Commune de Sierre

Espace réservé aux eaux de surface (ERE) – art.36a LEaux

Dossier de mise à l'enquête publique complémentaire – note explicative

Commune de Sierre | juin 2021

Figure 1 La Rèche (REC-02) – élargissement de l'ERE à l'emprise du dépotoir (35 mètres) et homogénéisation de l'ERE avec REC-03 (17 mètres), sur la commune de Chalais.

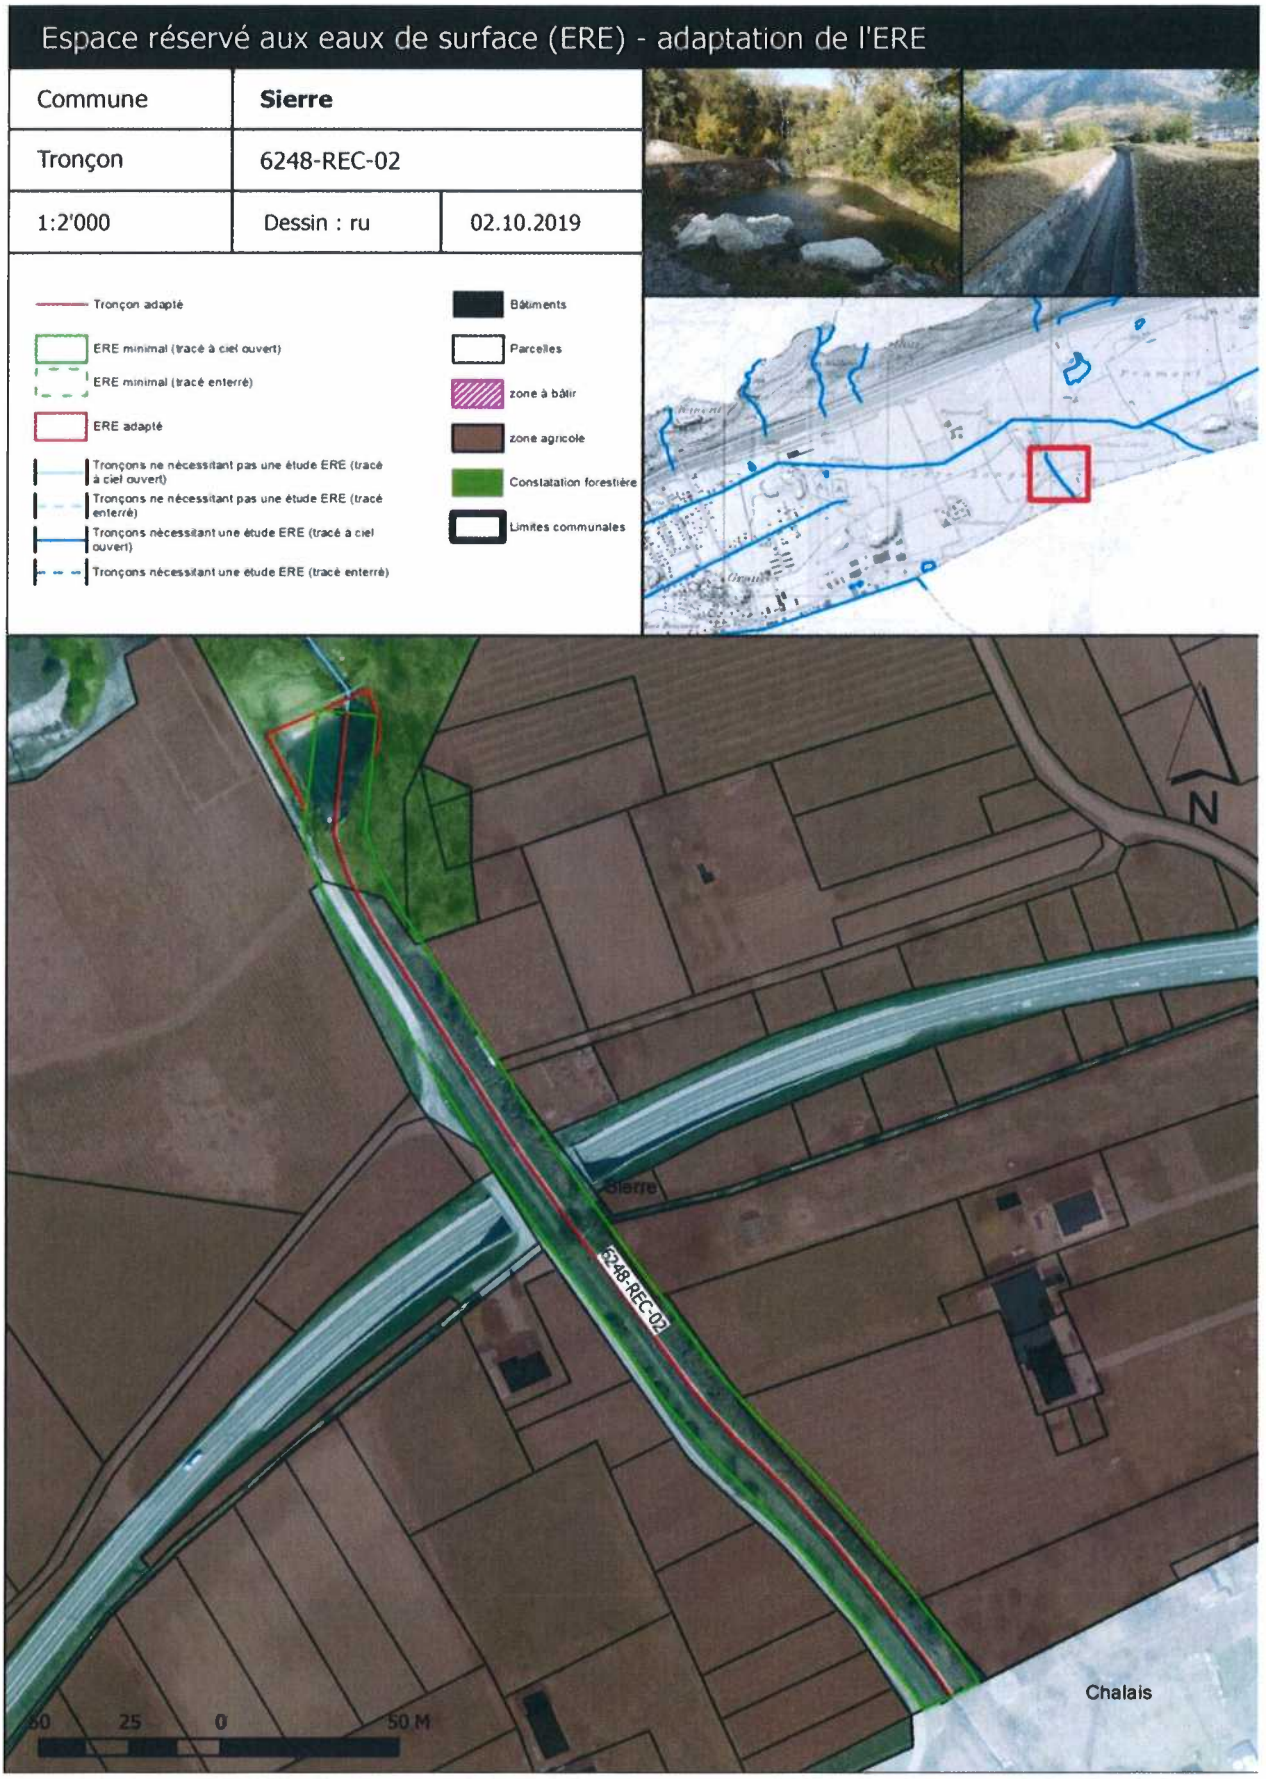
- la modification d'une partie du tronçon MON-06 de définitivement enterré à tronçon à ciel ouvert (MON-07) d'une largeur du lit retenue de 3 mètres ;
- la modification de l'ERE d'un tronçon de la Rèche (REC-02) afin qu'il corresponde à celui établi sur la commune de Chalais (REC-03) par le bureau iDEALP (2015) ;

Figure 2 Lac de Géronde (GER-01) – augmentation de l'ERE au Nord-Est selon l'emprise de la mesure de compensation B3.

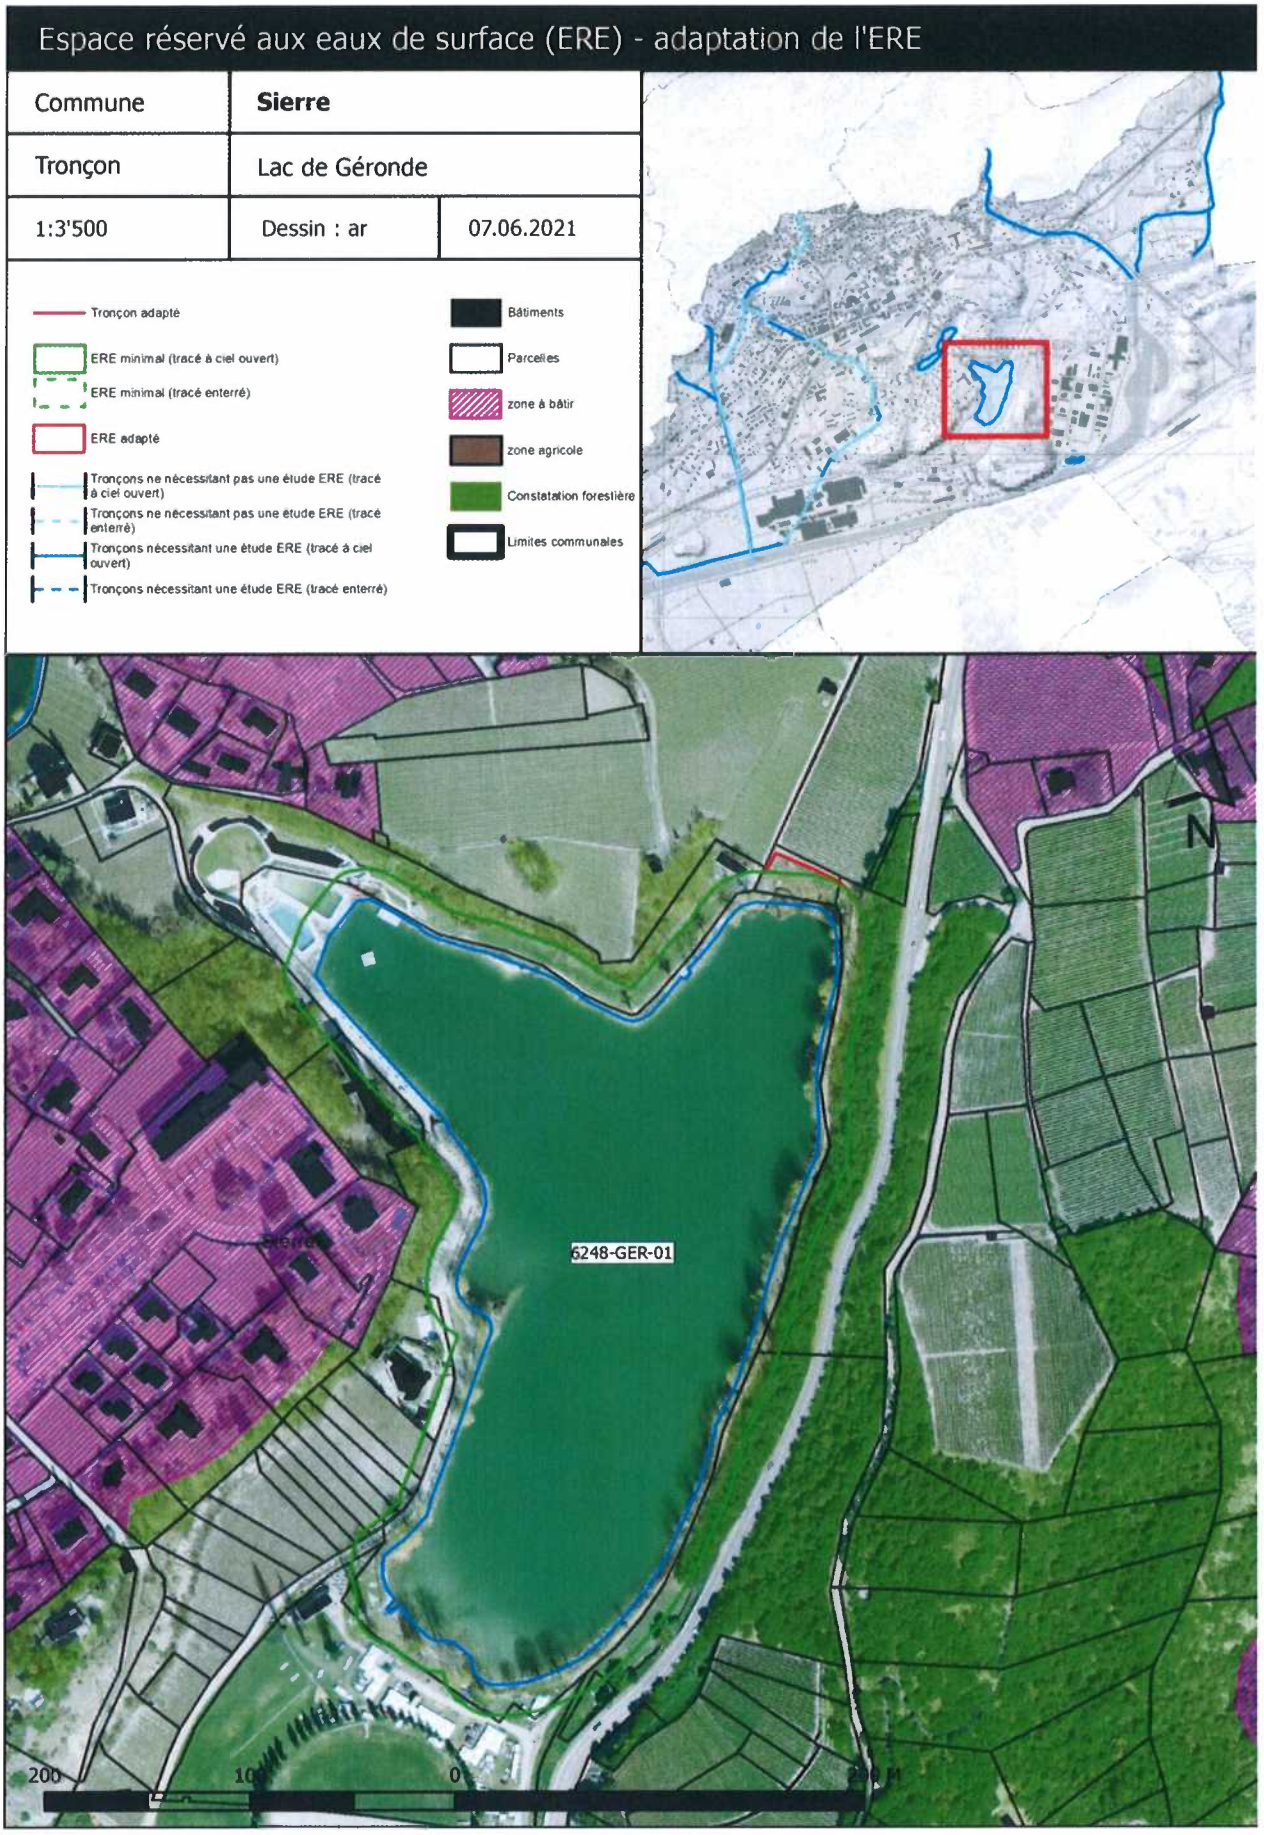
- la prise en compte des étangs de Mangold séparément, d'un point de vue de la détermination des espaces réservés aux eaux et l'étiquetage y relatif ;
- la modification de l'ERE du lac de Géronde Est (mesure de compensation) ;

- l'ERE du lac de Géronde est fixé à 15 mètres, à l'exception du secteur Nord-Est où l'ERE est étendu à l'emprise des mesures de compensation B3 ; aucun autre élargissement de l'ERE n'est justifié au regard des valeurs nature et paysagères du site et du caractère déjà largement aménagé des rives[1] ;
